Oggetto: Voto 74_2025. Progetto di Fattibilità Tecnica ed Economica per la realizzazione del “Nuovo Ospedale Unico del Quadrante Nord Ovest della Provincia di Cuneo (Saluzzo - Savigliano - Fossano)” - CUP I45F21001490001. Trasmissione copia.

Adunanza del 20 ottobre 2025

Protocollo n. 74/2025

Oggetto: Progetto di fattibilità tecnico-economica per la realizzazione del “Nuovo Ospedale Unico del Quadrante Nord Ovest della Provincia di Cuneo (Saluzzo - Savigliano - Fossano)”.
CUP I45F21001490001

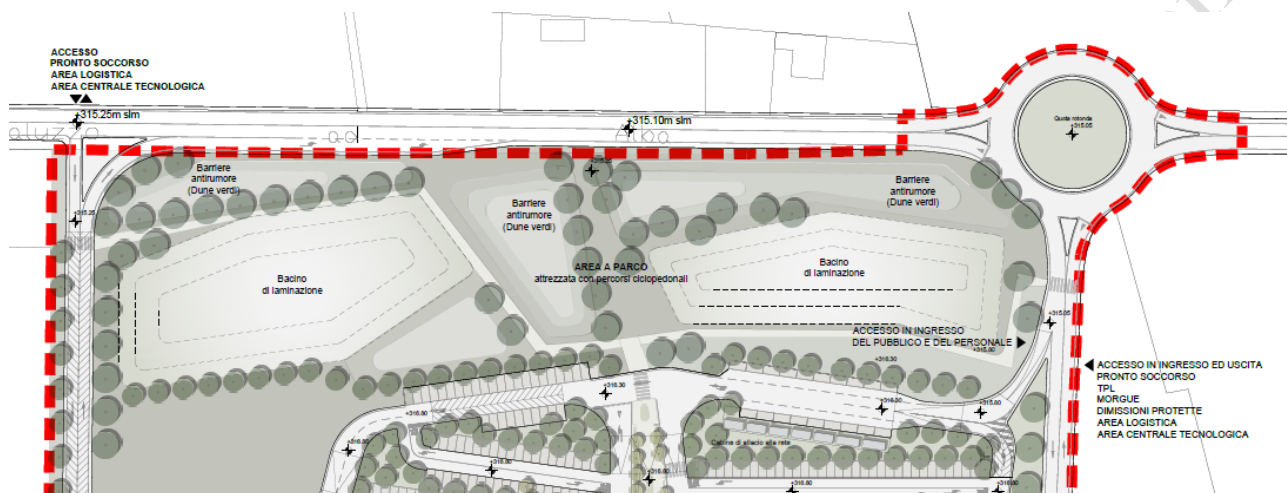
Va sottolineato come tale modello nello sviluppo del progetto, inizialmente, si sia basato su indagini limitate a 15m di profondità e, quindi, con ipotesi del tutto cautelative sui parametri caratteristici, modello che successivamente è stato modificato sulla base dei risultati dei due sondaggi profondi, che hanno evidenziato caratteristiche degli strati di fondazione decisamente migliori. I progettisti hanno, comunque, mantenuto nel dimensionamento delle fondazioni le ipotesi iniziali del tutto cautelative, in particolare per quanto riguarda i parametri di compressibilità. Il progetto delle strutture dell'edificio ospedaliero principale e di quelli di servizio prevede fondazioni a platea generale dello spessore di 1,00m impostati sulla formazione B. Sono stati, inoltre, previsti pali di consolidamento del terreno, con la sola funzione di riduttori di cedimenti, del tipo trivellato, del diametro di 0,6m e della lunghezza di 16m disposti ad interasse variabile in funzione delle sollecitazioni trasmesse.

La scelta progettuale delle fondazioni risulta, cautelativa nel dimensionamento e nella stima del comportamento nei confronti dei cedimenti con particolare riguardo ai pali di consolidamento. A questo proposito, in questa fase progettuale (PFTE), è opportuno completare il modello strutturale utilizzato nel progetto, in condizioni SLU, con la presenza dei pali riduttori di cedimento in modo da verificare le ipotesi sulla loro lunghezza e distribuzione non solo sul singolo elemento.

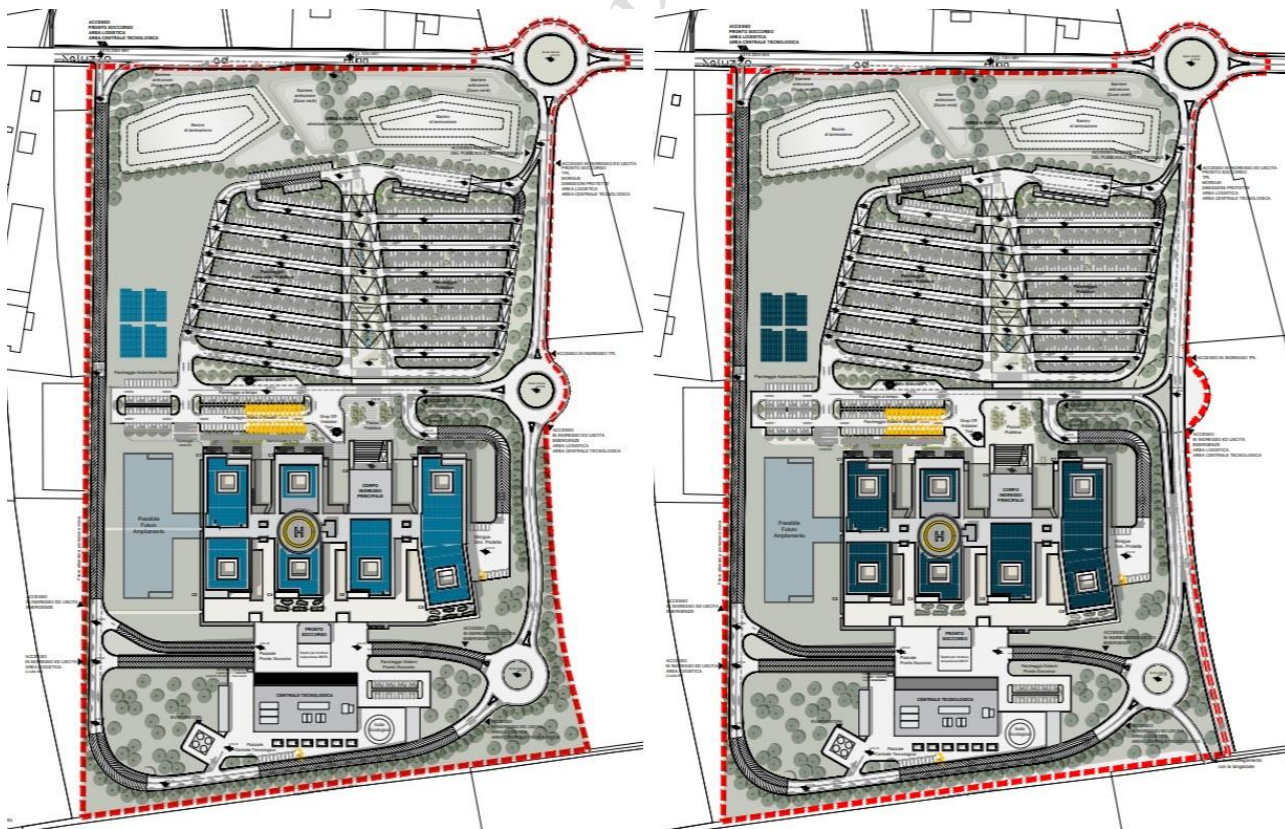
Infine, dovrà essere verificato e giustificato il numero, il diametro ed il posizionamento dei pluviali posizionati sulle coperture e deputati allo smaltimento delle acque meteoriche.

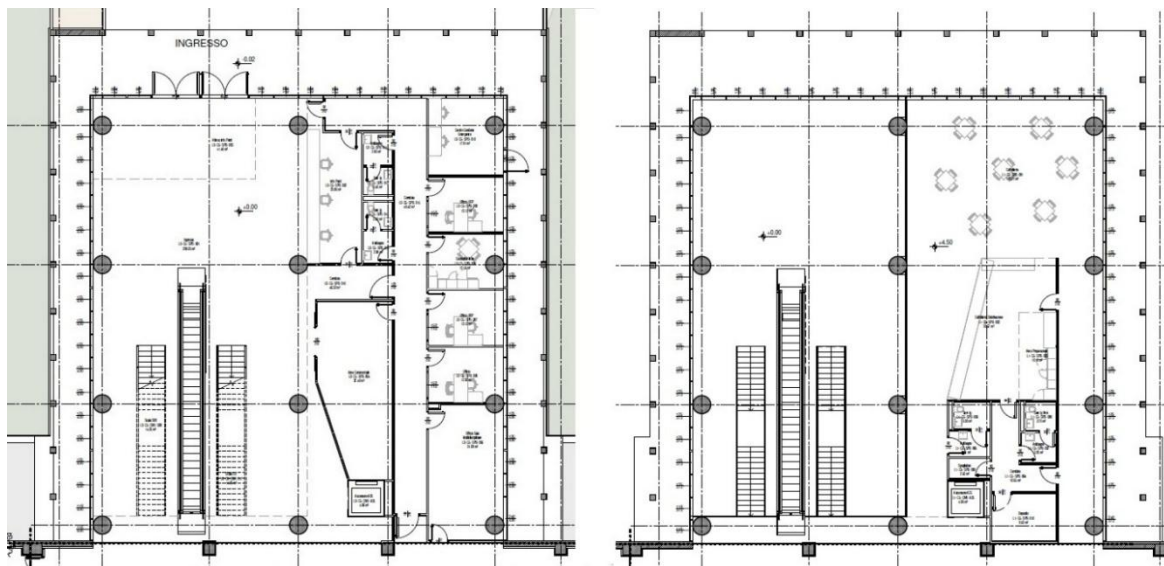
La semplice stereometria è definita da un ordine gigante “di ispirazione razionalista” che cinge una facciata continua vetrata a doppia altezza che invita ad accedere allo spazio interno di accoglienza la cui descrizione contenuta nella *Relazione illustrativa generale* (elaborato C1065_D_GE_GEN_00_00_0001_r00) ne sottolinea il carattere di volume interagente con la luce naturale e con l’ambiente circostante.

Vista l’importanza attribuita a questo volume, nel PFTE in esame non si riscontra un livello di approfondimento progettuale che lo stesso avrebbe richiesto. La stessa definizione funzionale dello spazio interno - particolarmente importante visto il compito di primo accesso allo spazio confinato che questi spazi hanno - non presenta un adeguato livello di controllo compositivo. Ad attestare questa considerazione, non si rinviene, tra gli elaborati trasmessi, alcuna vista interna che faccia apprezzare gli assunti progettuali che rimandano, in modo enfatico, a “*percezione di straordinaria continuità spaziale*”, a “*stringenti criteri di efficienza funzionale*” e a “*particolare attenzione all’umanizzazione degli ambienti*”. Per quanto la rappresentazione grafica del volume di ingresso sia insufficiente a definirlo in maniera compiuta, l’esame delle sole viste bidimensionali disponibili permette di rilevare criticità la cui soluzione è necessario sia cercata in questa fase progettuale, anche ai fini di una qualità dello spazio interno, imprescindibile per uno spazio di rappresentanza qual è quello in questione.

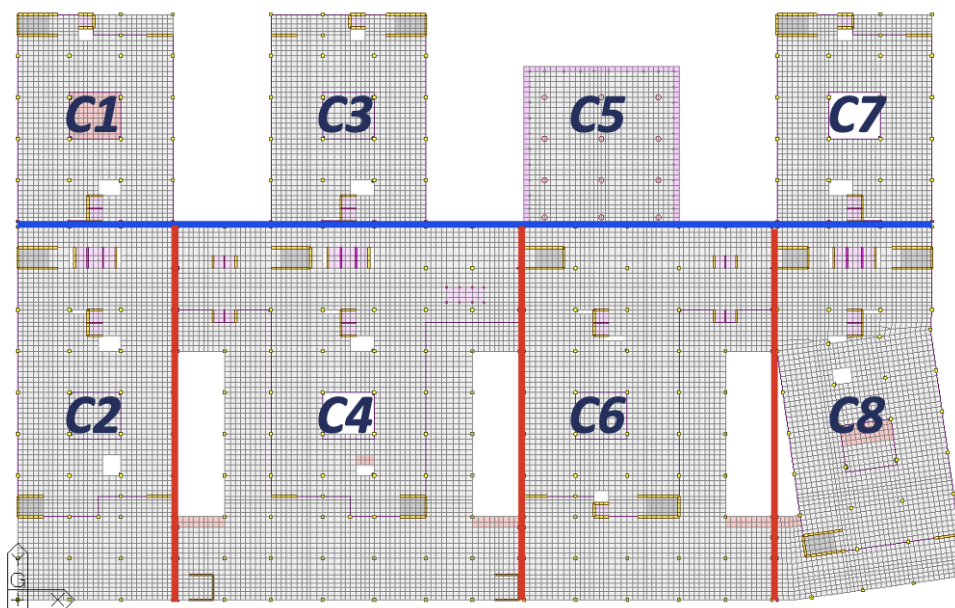
Dalle medesime viste esterne si rileva una mancata compiuta definizione anche delle porzioni di copertura piana destinate a "giardini terapeutici" e alle più volte richiamate "coperture inerbite" che, di fatto, contraddice le ragioni prime di queste scelte. La Sezione ritiene, pertanto, che se ritenute ancora valide tali scelte, il PFTE debba dare indicazioni più puntuali alla definizione delle stesse.

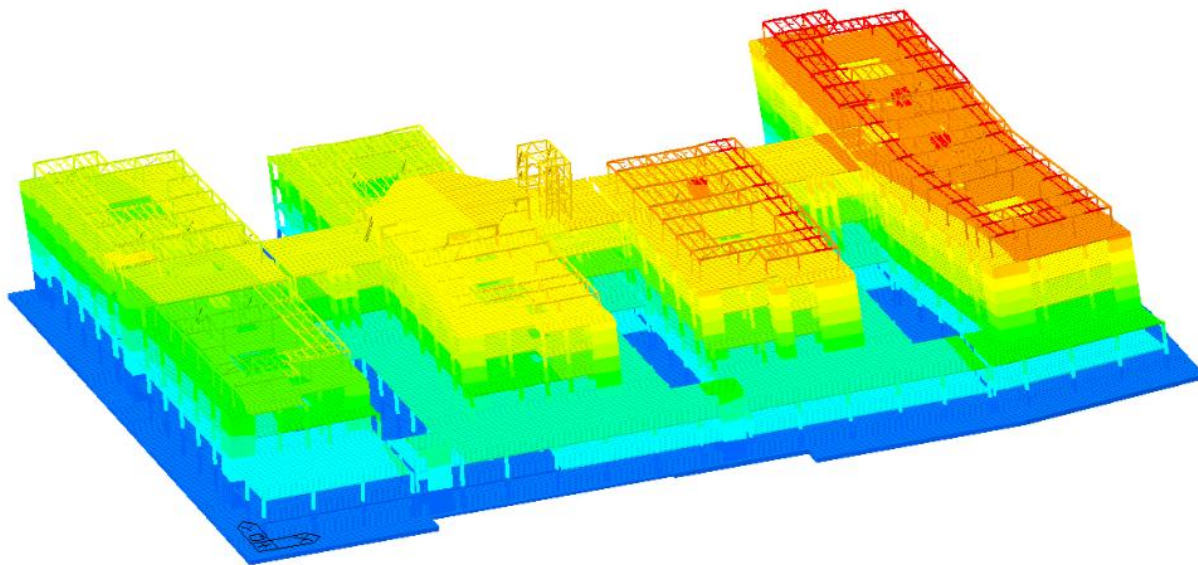
Il progetto degli edifici allo SLV è stato concepito in campo elastico. I fabbricati sono separati da 7 giunti antimartellamento, che permettono gli spostamenti di traslazione lenti (i.e. dilatazioni termiche) perpendicolari ai giunti e bloccano le restanti caratteristiche di spostamento alla traslazione. Tale cinematisma è ottenuto attraverso l'accoppiamento di "shock transmitter", in direzione perpendicolare al giunto, e connettori a taglio, in direzione parallela al giunto. La figura rappresentativa dei giunti e dei vincoli è riportata di seguito.

Tali scelte progettuali forniscono ai corpi comportamento dinamico d'insieme, riportato nella figura seguente, con i primi modi di vibrazione aventi periodi tra 1.1 e 1 s. Il "corpo d'entrata" appare strutturalmente separato, con periodo del primo modo di vibrazione pari a 1.3s.

Pianta piano terra_ Pronto Soccorso; OBI

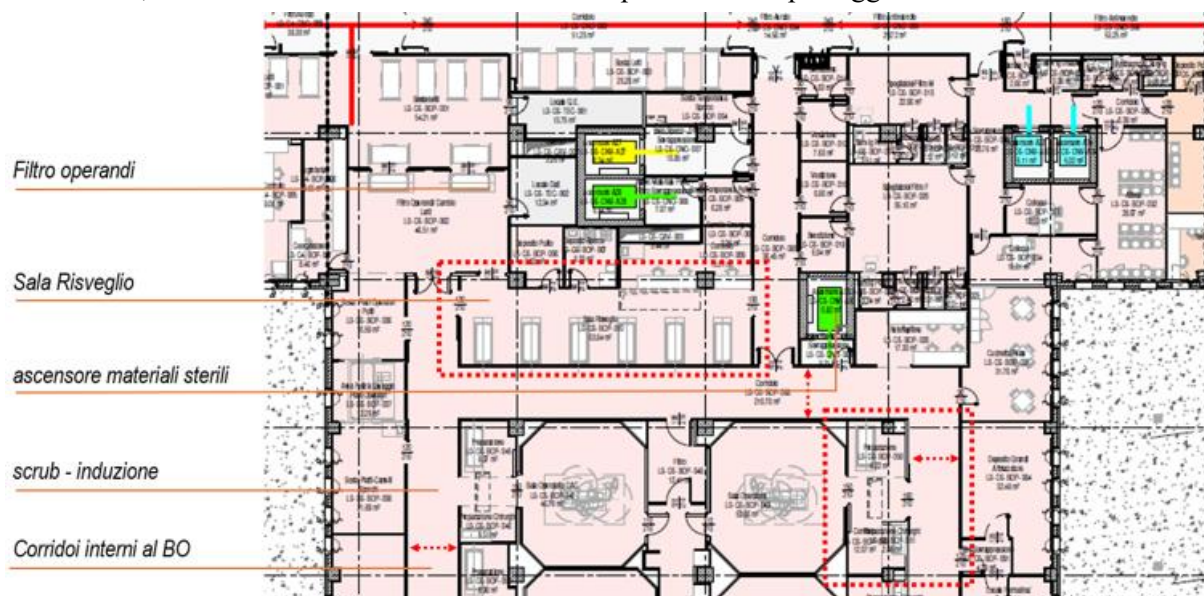
Nell'area OBI, invertendo il posizionamento del locale personale, si porrebbe questa area di lavoro direttamente a contatto con i due corridoi interni al reparto, offrendo maggiore visibilità e controllo da parte del personale infermieristico.

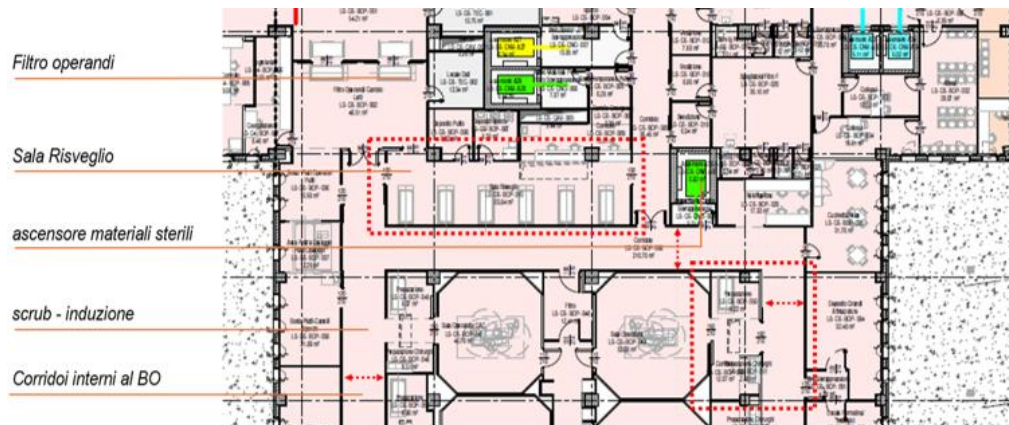
Il reparto appare sottodimensionato, per la mancanza di alcuni locali e per le dimensioni insufficienti di alcuni locali presenti (cfr. *Regione Piemonte. Quaderno 4_Organizzazione funzionale dell'ospedale*).

Si osserva che manca un locale/area di accettazione attiguo al Blocco Parto, trovandosi questo locale nel reparto Ostetricia, non direttamente collegato con un percorso interno per le pazienti. All'interno del reparto manca il locale/area di lavoro ostetriche/personale; manca, infine, il locale medico di guardia.

Si osserva che l'isola neonatale ha dimensioni insufficienti (6 mq). In previsione di due parti in contemporanea si suggerisce di dimensionare il locale almeno 8-12 mq con l'attrezzatura necessaria per due lettini di rianimazione neonatale (cfr. *ISPESL Linee guida per gli interventi di prevenzione relativi alla sicurezza e all'igiene del lavoro nel Blocco Parto*).

Pianta piano terzo_ Degenza Pediatria – Oncoematologia

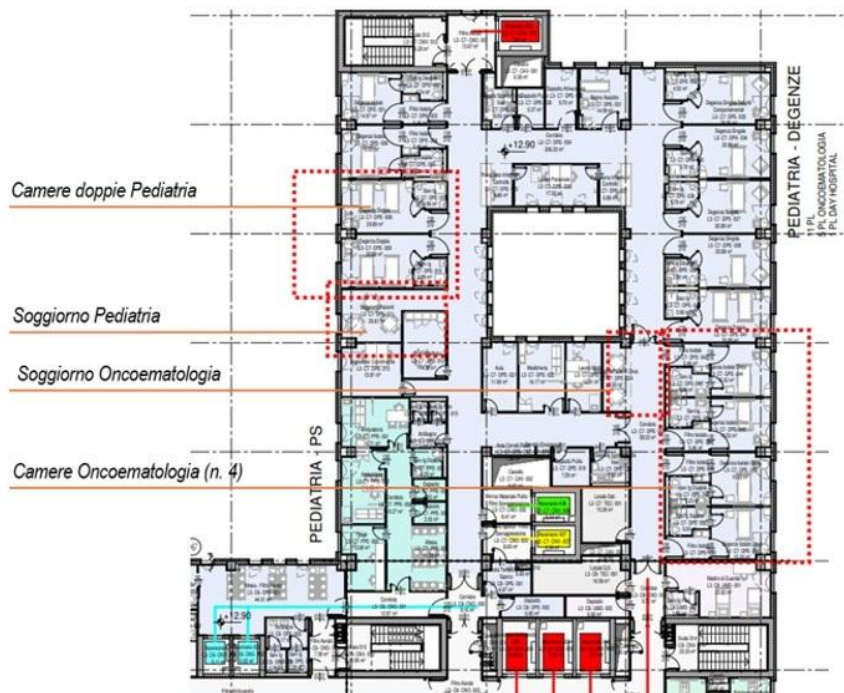
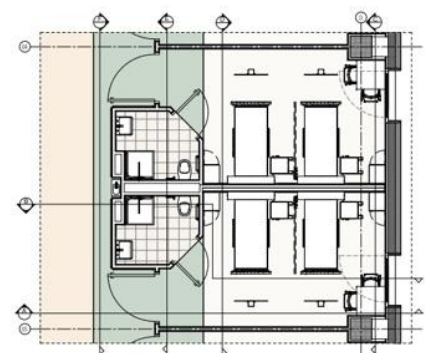
Nel reparto di Pediatria (11 PLO, 1 PLDH; 5 PL Oncoematologia), le camere di degenza doppie (obbligatoriamente dotate di poltrona per ogni accompagnatore) non sono adeguatamente dimensionate per permettere la permanenza di almeno un accompagnatore; in queste degenze la presenza attiva del genitore e la coabitazione madre/padre-bambino sono centrali nel percorso di cura.

- il locale Soggiorno Pazienti appare sottodimensionato e non adeguato ad offrire comfort ai piccoli pazienti con gli accompagnatori;
- nella Area Oncoematologia vi è solo uno spazio in corridoio, non adatto ad una funzione così delicata;
- delle camere dedicate al servizio di Oncoematologia, dichiarate in numero di 5, ne appaiono solo 4 (camere isolate);
- nel Reparto Pediatria si trovano 12 PL (di cui 1 DH), pertanto manca un PL di Oncoematologia pediatrica.

PROSPETTO CORPO D'INGRESSO
scala 1:50

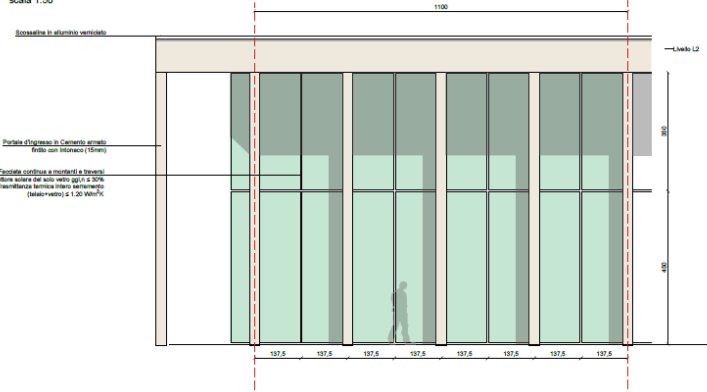
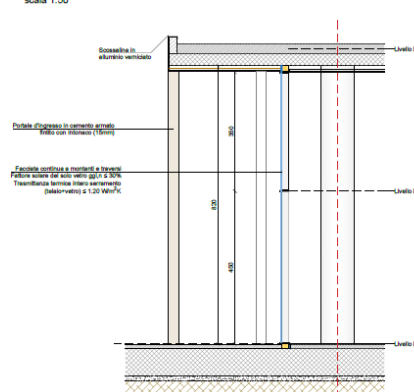
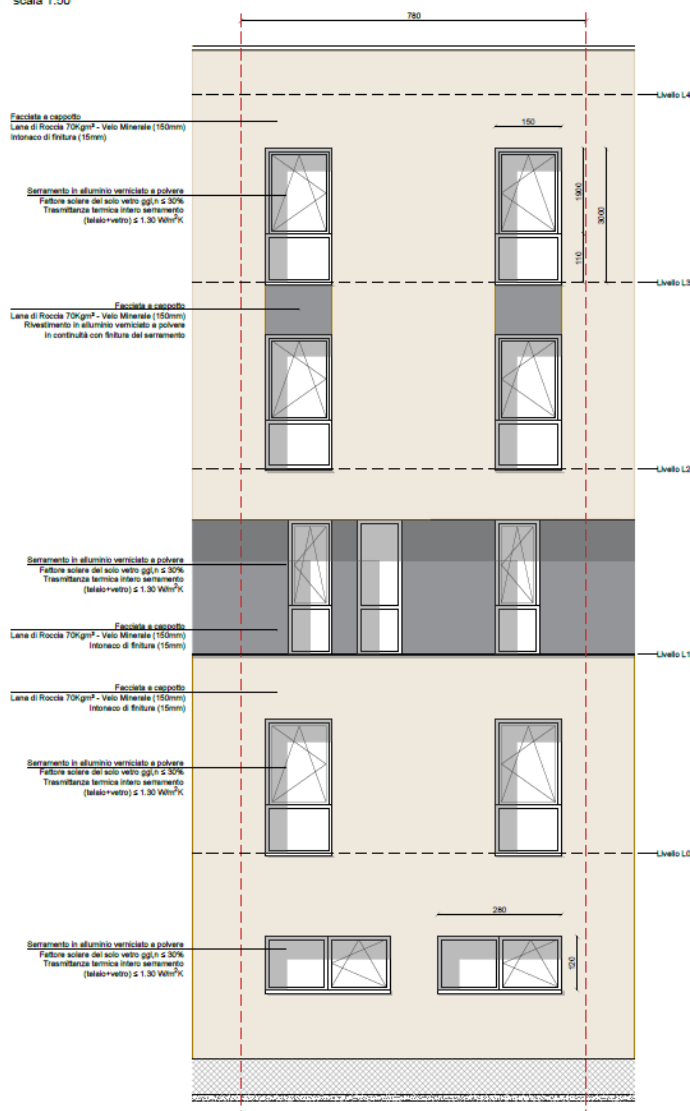
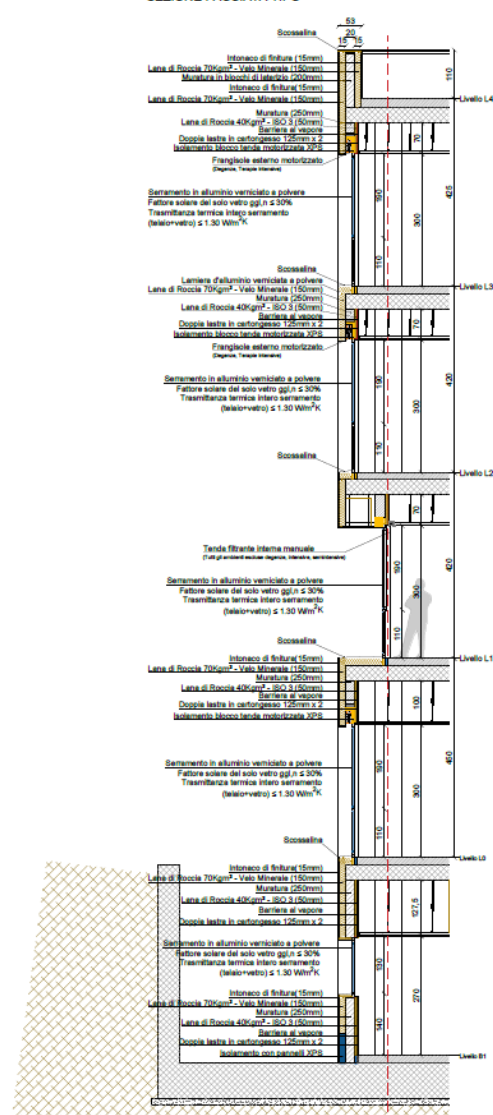
Mentre i primi - realizzati in scala 1:10 - consentono una chiara individuazione delle soluzioni tecniche adottate e sono coerenti con quanto riportato nel *Capitolato Speciale d'Appalto - Opere edili* (elaborato C1065_D_AR_GEN_00_00_0010_r01) e nei documenti economici, altrettanto non si può dire della definizione delle chiusure verticali esterne (facciate) - di grande importanza per la riuscita estetica, funzionale ed energetica dell'intervento - che sono trattate in un unico elaborato contenente due modeste porzioni di prospetto e due sezioni in scala 1:50.

In particolare, per tale corpo è stato previsto un involucro arretato a facciata continua in vetro a montanti e traversi. Tale soluzione, oltre a non essere supportata da alcun dettaglio ad opportuna scala, risulta non definita né a livello del *Capitolato Speciale d'Appalto - Opere edili* - dove non è presente alcuna voce riguardante le facciate continue - né a livello di documenti economici.

Oltre alla mancata definizione tecnica e formale del rapporto fra strutture verticali, ma soprattutto orizzontali e facciata continua - la soluzione indicata nel prospetto del dettaglio non corrisponde alle indicazioni contenute in pianta - la generica indicazione riportata nei documenti citati, nonché quella del Dettaglio di facciata "Facciata continua a montanti e traversi Fattore solare del solo vetro $g_{gl,n} \leq 30\%$ Trasmittanza termica intero serramento (telaio+vetro) $\leq 1.20 W/m^2$ " non appare contenere le caratteristiche prestazionali minime per la definizione di un elemento di tale importanza. A mero titolo indicativo e non esaustivo, si segnala che le vetrate dovranno garantire anche la sicurezza quantomeno nei confronti degli urti e della effrazione e dovranno, quindi, essere realizzate con vetri stratificati. Inoltre, nel *Computo metrico estimativo - Opere edili* (elaborato C1065_D_GE_BOQ_00_00_0101_r00) tale lavorazione compare come "facciata vetrata a montanti e traversi", senza alcuna altra indicazione e si riporta un prezzo, pari a 425,25€/mq, che appare poco credibile.
